M E M O

Reg.nr.:			
Aan:	Bart den Boer		
Van:	Jelmer Biesma		
Cc:			
Onderwerp:	Wijziging waterhuishouding in de kern van Leimuiden		
Datum:	29 december 2015

figuur: schema van het plan

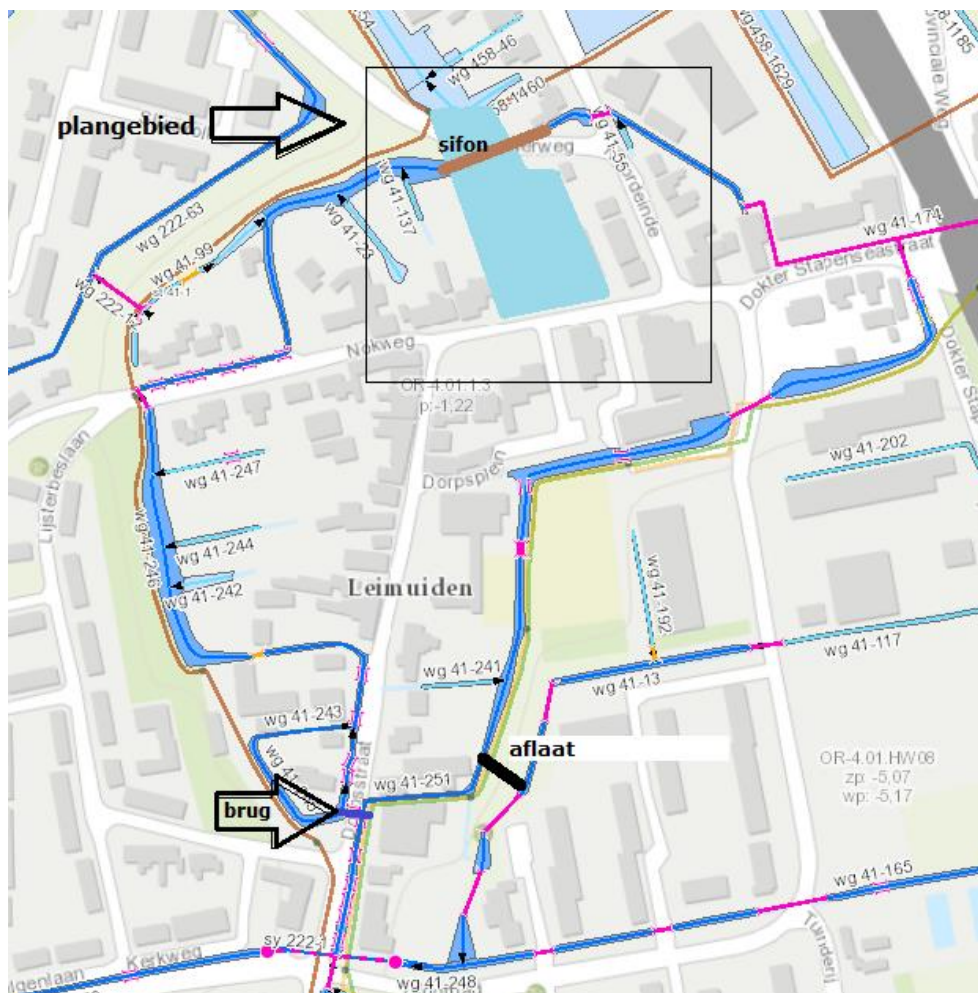
De doorkruising met de boezemtak van de sloot op polderpeil zou de ringsloot op polderpeil onderbreken. Dit wordt opgelost door de aanleg van een sifon onder het boezemwater. Hoewel een sifon kwetsbaarder is dan de huidige verbinding is dit onvoldoende reden het plan af te wijzen. De sloten aan elke zijde van de sifon kunnen onafhankelijk van el-

kaar afwateren naar het reguliere afvoerpunt van het peilvak aan de oostzijde van de N207. De droogleging van een deel van de bebouwing van Leimuiden is beperkt. Deze kwetsbare situatie wordt opgelost door de aanleg van een extra afvoerpunt (stuw) aan de zuidoostzijde van het peilvak (in de figuur aangeduid met aflat). Met deze maatregelen is de bedrijfszekerheid van het afvoersysteem voldoende geborgd.

Op de plaats waar het boezemwater is gepland, is nu nog een doodlopend slootje op polderpeil aanwezig. In het plangebied is geen ruimte beschikbaar voor de compensatie van deze demping. Door de aanleg van het extra afvoerpunt in combinatie met het feit dat het aan te leggen boezemwater het peilvak een fractie verkleint, is het in dit geval toelaatbaar af te zien van de eis tot compensatie.
